新竹縣政府工程查核代表照片表

工程名稱：新竹科學工業園區北二高寶山交流道路聯絡道拓寬工程-竹 43 線(3K+695 至 6K+000 段)拓寬工程

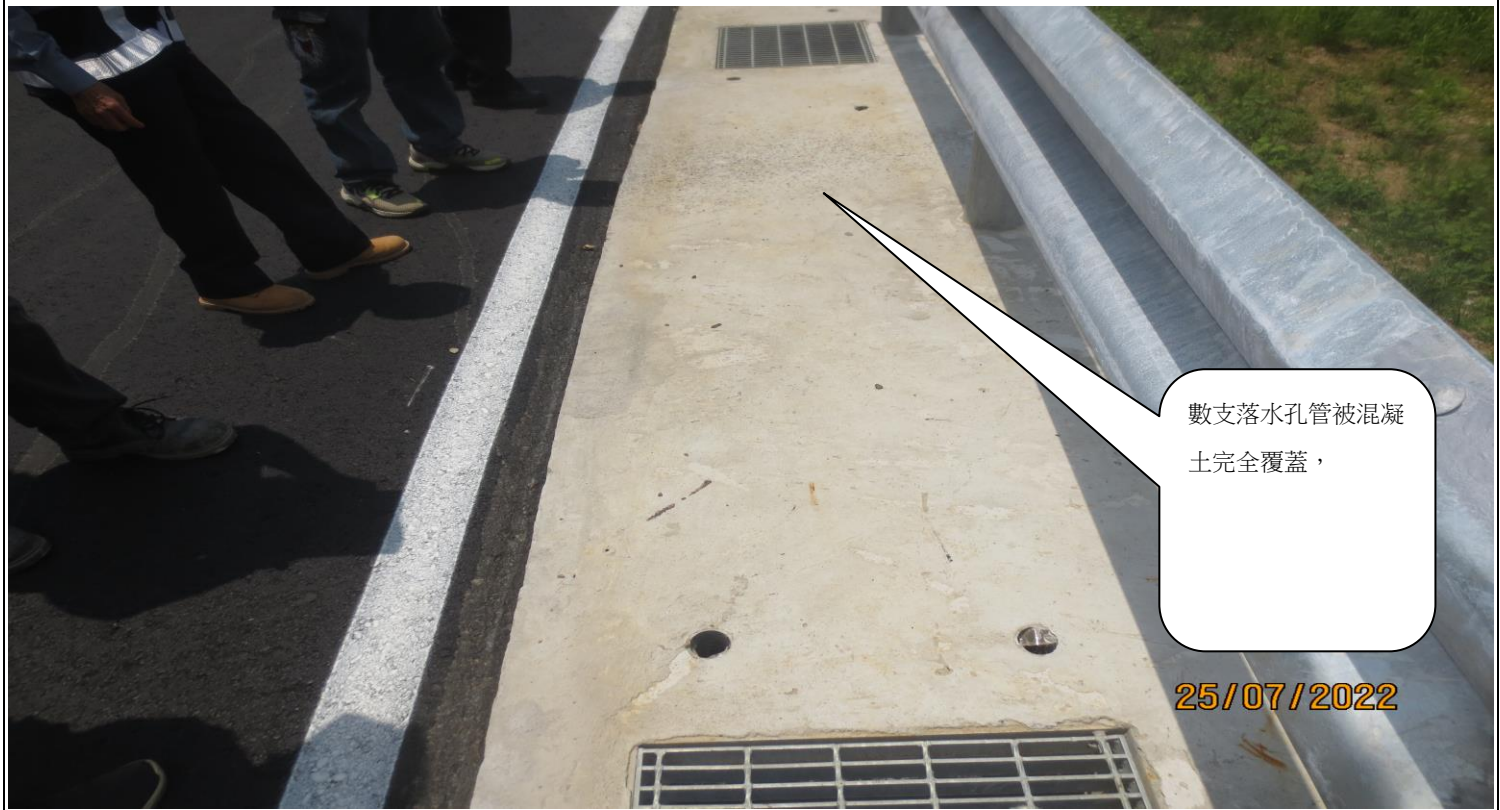
數支落水孔管被混凝土完全覆蓋，

3K+780 至 3K+940 路段右邊路側之 $\phi 5\text{cm}$ 垂直落水孔有設置不當情形，包括數支落水孔管被混凝土完全覆蓋，顯示 PVC 套管有陷落或側溝蓋板不平整造成，以及落水孔位置發生錯位不整齊一致情形。

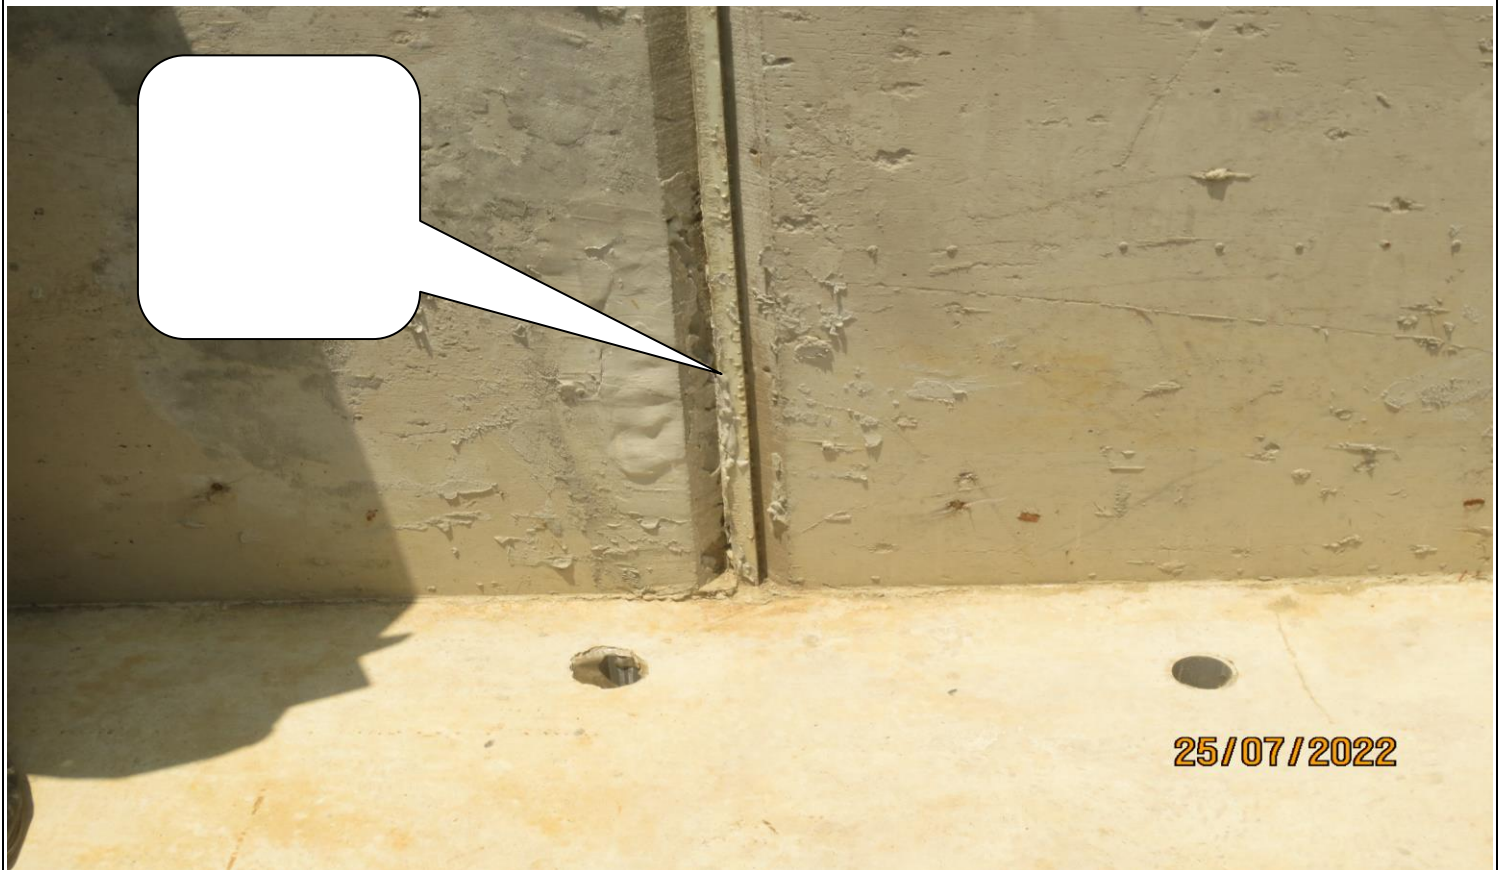
3K+780 至 3K+940 路段右邊路緣側壁之混凝土表面殘留雜物、混凝土冷接縫縫痕不整齊及凹孔面等不美觀缺失
